Vorprüfbericht

Eigenbetrieb Wohnungswirtschaft

Neubau Wohngebäude Hauderboschen

12.02.2020

1019

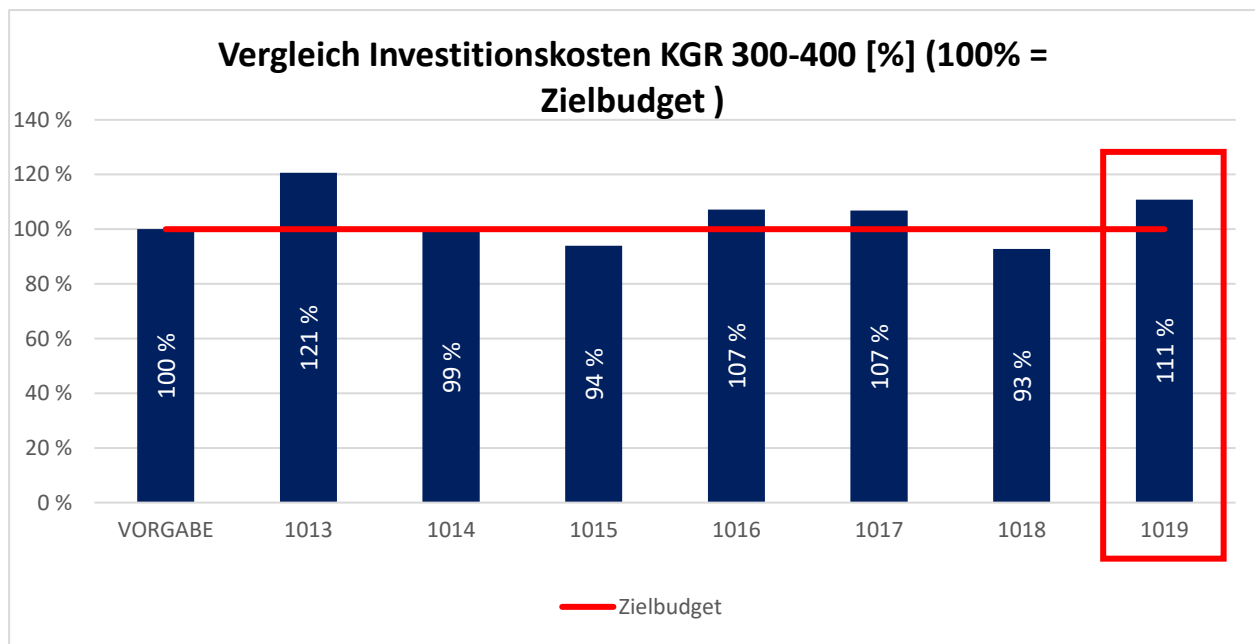
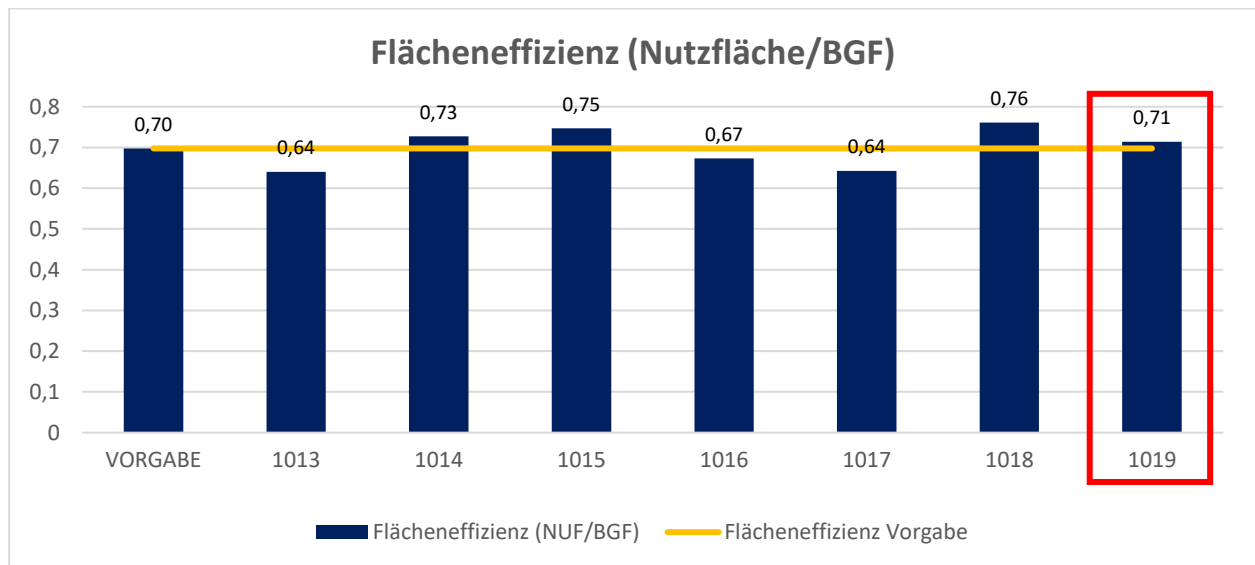
- Günstiges Verhältnis BGF Nutzfläche	<input type="checkbox"/>	<input checked="" type="checkbox"/>	<input type="checkbox"/>	
- Darstellung der privaten Außenräume und sinnvolle Bezüge zu Außenflächen	<input type="checkbox"/>	<input type="checkbox"/>	<input checked="" type="checkbox"/>	Nur Loggien dargestellt

- Abschließbarer Kellerraum je Wohneinheit (mind. 6 m ² - ohne Fahrradfläche)	<input type="checkbox"/>	<input checked="" type="checkbox"/>	<input type="checkbox"/>	Bei 1-Personen-Haushalt zu wenig Fläche

- Maximalgrößen je Wohneinheit eingehalten	<input type="checkbox"/>	<input checked="" type="checkbox"/>	<input type="checkbox"/>	Ab 2-Personen-Haushalt zu groß

Wesentliche Kosteneinflussfaktoren: - großes Gebäudevolumen
- Flächenvorgaben eingehalten
